ALPSスラリー安定化処理設備設置に係る指摘事項に対する回答

2024年7月25日

東京電力ホールディングス株式会社

■ 第109回 特定原子力施設監視・評価検討会（2023.10.5）

■ 耐震クラスの評価について

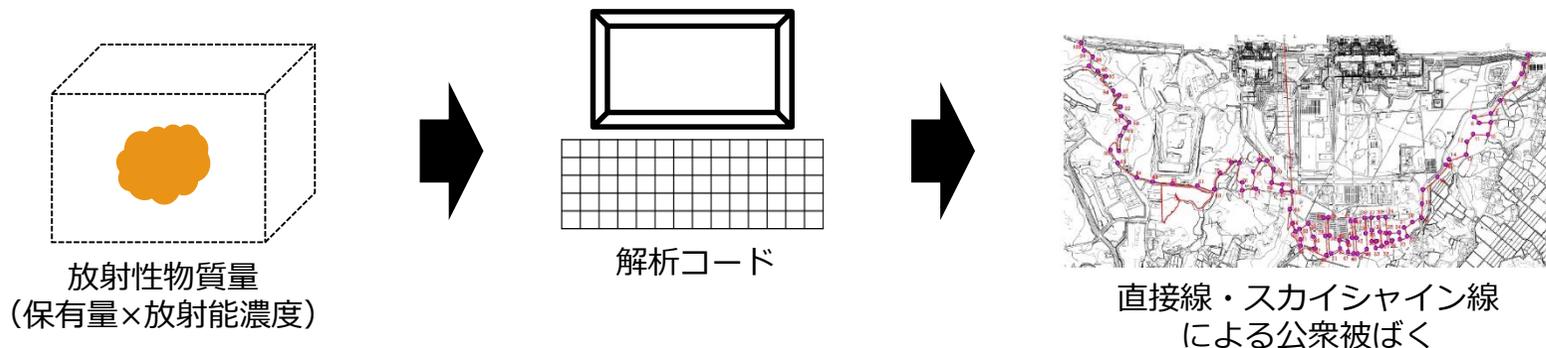
No.	指摘事項	回答	関連頁
1	公衆被ばく影響評価条件の線源となるスラリー、上澄水、脱水物等それぞれの根拠を示すこと。また、Sr (Y) 以外の核種は、評価上どのように考慮しているのか示すこと。	スラリーのSr90放射能濃度の分析結果からインベントリを設定し、各機器における放射性物質の保有量から性状毎の放射性物質の体積を求める。 Sr (Y) 以外の核種の考え方については別途示す。	p7
2	設備全体の耐震クラスの設定に向けた安全機能喪失時の線量評価において、廃液タンク内のインベントリ（約18m ³ ）を「0」としているが、これも全体のインベントリに合算して計算すること。廃液タンク内の放射性物質濃度についても示すこと。	廃液タンク内に含まれる放射性物質についても公衆被ばく影響評価に加える。ろ液に含まれる放射性物質濃度についても示す。	p7
3	安定化処理設備内では、スラリー状のものと水溶液状のものが混在するため、DOEハンドブックの係数がそれらの性状に応じて設定されていることを示すこと。	ALPSスラリーはDOEハンドブックで試験に用いたスラリーよりも粘度が高いことから、『スラリー(5.0E-05)』を参照する。ろ液については『溶液』『スラリー』『粘性溶液』の中で最も飛散率の高い『溶液(2.0E-4)』を参照する。 脱水物については飛散率試験の結果より、『スラリー(5.0E-05)』を参照する。	p10～11
4	DOEハンドブックでは適用条件が40w%「未満」とあるが、それを超えるスラリーに対して何故この基準が適用できるのか示すこと。（仮に粘度のみで議論できるのであれば「以上」と書かれているはずであり、むしろ模擬スラリーで実験することも含めて考え方を整理すること。）	模擬スラリーから生成した脱水物を使用した飛散率試験を実施し、DOEハンドブックに記載の数値を使用することが妥当であることを確認した。	p17～22
5	ダスト管理エリアへ流出した場合の空間濃度の算出において、FPのスラリー格納容量【B】及びGBの容積【D】の値の根拠について示すこと。また、これらの値が設計見直し後にどのように変更されるのか示すこと。（例えばGBの容積【D】については（P.2から）4台考慮されることになるが、その場合は運転操作（バッチ処理の手順）が示されないことと妥当性を判断できないことから運用面も含めて示すこと。）	各機器における放射性物質の保有量を示す。 なお、スラリー・ろ液については系統に保有可能な最大量を用いて放射能量を評価する。 脱水物については充填容器を建屋内に仮置きすることから、保有し得る最大量を用いて放射能量を評価する。	p7

- 耐震クラスの分類は、地震による安全機能喪失時の公衆被ばく線量により『S・B・C』を分類する。
- スラリー安定化処理設備は成立性検討が完了し、設置候補地を見直すことから新しい設計情報に基づき耐震クラスの検討を行う。
- 公衆被ばく線量は、『直接線・スカイシャイン線による公衆被ばく』及び『大気拡散による公衆被ばく』を合算して算出する。

2.4 スラリー抽出装置 モックアップ試験概要（2 / 2）

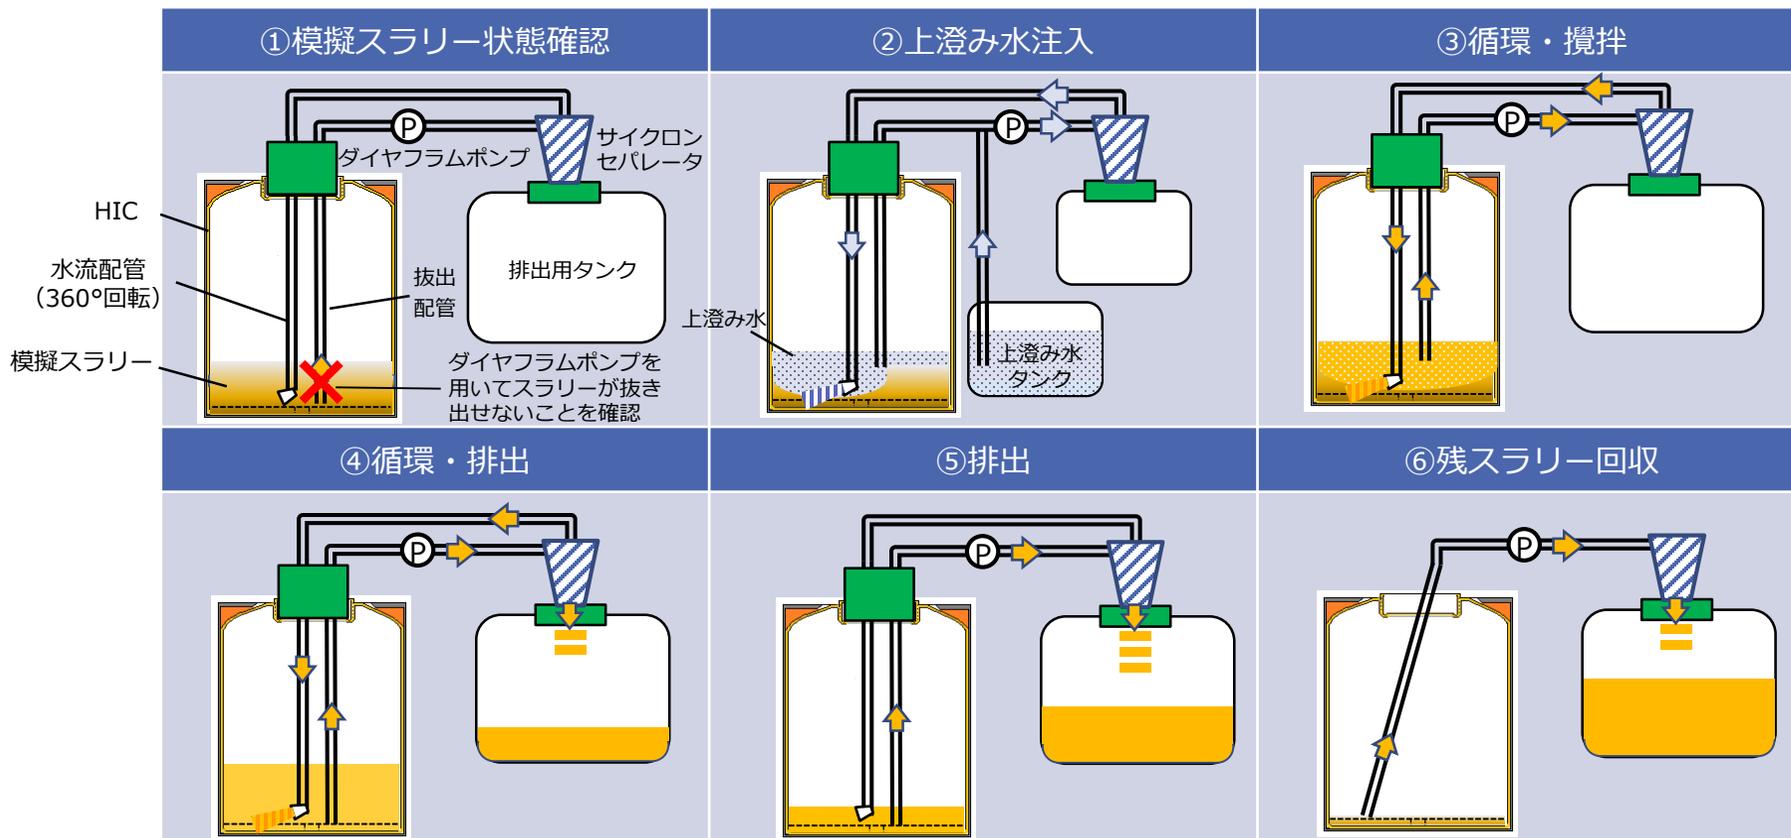
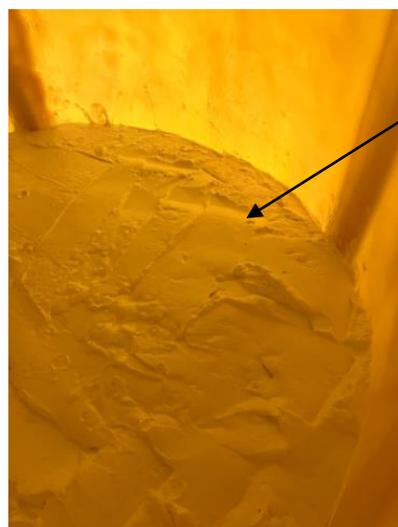
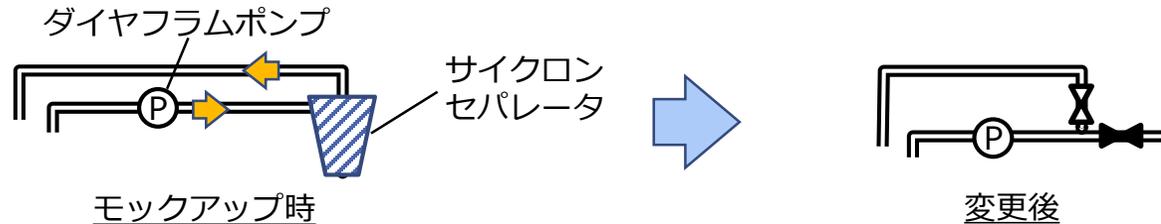
- 原子力規制庁より下記見解が示されている。
 - ✓ スラリーを保管するHICの保管容量がひっ迫していることから、本件は着実に進める必要があり、特に設計に大きな影響のある耐震クラスとその考え方、閉じ込めの考え方、非常用電源に対する考え方を早急に示すことを求める。
 - ✓ 高線量HICの移替え時に判明した、従来の装置では下部スラリーを抜き出すことが難しい点については、新たな抜出装置の実スラリーを使用したモックアップ試験が施設設計と並行して行われる予定であることから、モックアップ試験での確認内容及びその設計への反映については審査の中で確認する。
 - ✓ 脱水物の保管の安全性については、審査の中で、保管容器で担保する対策、耐用年数とともに、保管場所に対する耐震クラス評価とその考え方を確認する。
- その為、今後は下記5項目について技術会合で回答していく。
 - ✓ **耐震クラスとその考え方（今回回答）**
 - ✓ 閉じ込めの考え方（2024.5.27 第19回技術会合において回答）
 - ✓ 非常用電源に対する考え方
 - ✓ **新たな抜出装置について（今回回答）**
 - ✓ **脱水物の保管の安全性について（今回回答）**

- ① **模擬スラリー状態確認**：水なしでは抜き出せない状態であることを確認
- ② **上澄み水注入**：HIC内に攪拌用の上澄み水を注入
- ③ **循環・攪拌**：排出配管から上澄み水を吸引し、循環させ、スラリーを攪拌
- ④ **循環・排出**：攪拌をしながら少しずつスラリーを排出用タンクへ排出
- ⑤ **排出**：循環を止め、スラリーを排出用タンクへ排出
- ⑥ **残スラリー回収**：装置を換え、残スラリーを回収

- 水流配管から上澄み水を注入しながら循環させ、水流によりスラリーをほぐしていくことで流動性が向上し、計画通り抜き出せることを確認した。
- モックアップ用抜出装置では、配管の位置・構造上、底部（2cm程度）にスラリーが残るが、装置を換え、手動にて抜出配管を操作することで、底部の残スラリーを回収できることを確認した。
- サイクロンセパレータに閉塞はなかった。
